RESUELVE CONSULTA DE PERTINENCIA DE INGRESO AL SEIA DEL PROYECTO QUE INDICA

RESOLUCIÓN EXENTA N° 0046 /2018

ANTOFAGASTA, 13 MAR. 2018

1. Que, el señor Pelayo Santa María Muxica, en carta indicada en numeral 4 de los Vistos, complementada con antecedentes indicados en el Vistos 6, ambos de la presente Resolución, consultó respecto de la pertinencia de ingreso al SEIA del proyecto “**Mejoramiento de la planta de tratamiento de aguas servidas Calama**”.

Ilustración 2. Diagrama de flujo del proceso de la PTAS Calama proyectada

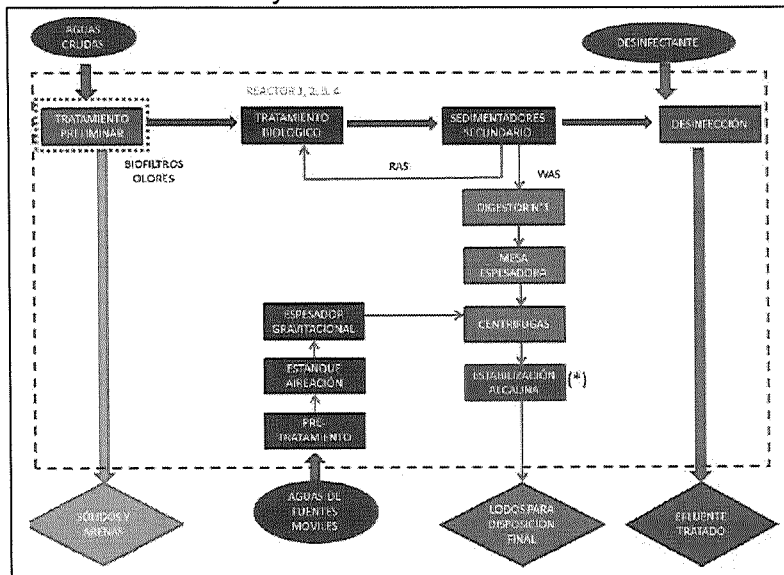
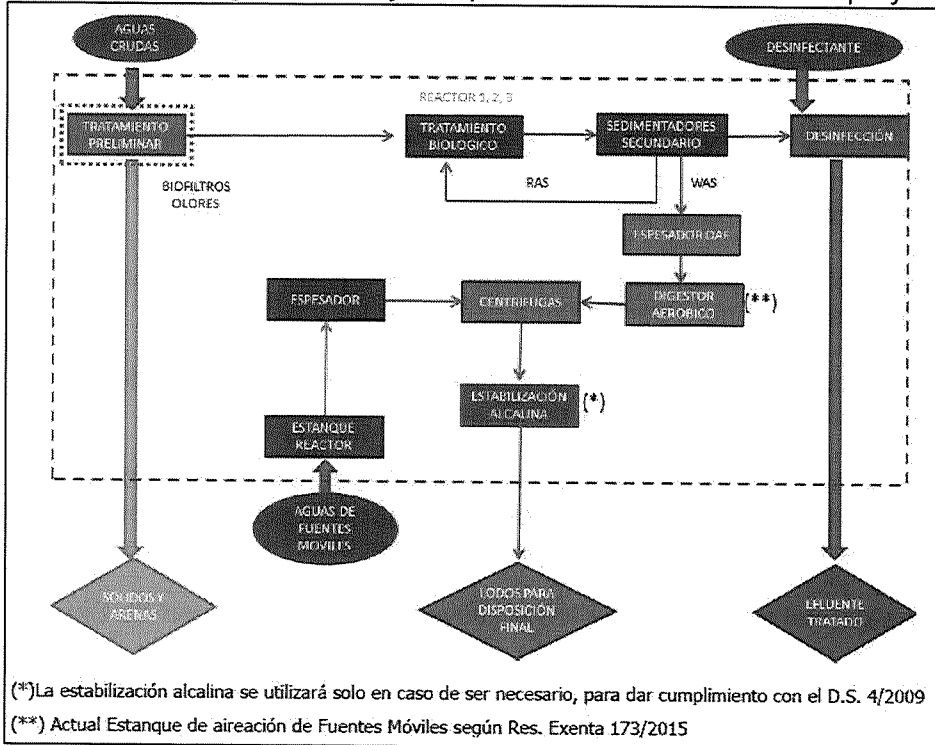
De acuerdo con los antecedentes presentados por el Proponente, los cambios que se efectuarán al Proyecto original, individualizado en el Visto 1 de la presente Resolución Exenta, consistirán en los siguientes:

Complementariamente, para ilustrar los cambios descritos anteriormente se presentan los siguientes diagramas de flujo:

Sin perjuicio que el Titular señala que estos cambios sobre la R.E. N°0336/2008 tienen como objetivo general la optimización del proceso, esta Autoridad Ambiental considera que los cambios presentados constituyen una modificación a la RCA, toda vez que las obras y actividades, complementan e implican una alteración de las características propias del diseño del | 0' | proyecto original aprobado mediante la R.E. N°0336/2008, los cuales son susceptibles de provocar cambios en la magnitud y/o duración de los impactos ambientales evaluados mediante R.E N°0336/2008.

En virtud de lo anterior, esta Autoridad Ambiental señala que los cambios consultados en la presente consulta de pertinencia, son susceptibles de provocar cambios en la magnitud, extensión y/o duración de los impactos ambientales del proyecto original evaluados mediante la R.E. N°0336/2008, especialmente, en sus emisiones (olores), los cuales, requieren ser evaluados, observando la Guía para la Predicción y Evaluación de impactos por olor en el SEIA (2017).

1. El proyecto “Optimización operativa de la planta de tratamiento de aguas servidas de Calama”, debe ingresar al Sistema de Evaluación de Impacto Ambiental, ya que modifica sustantivamente el proyecto original, según lo indicado en el considerando N°6 anterior.
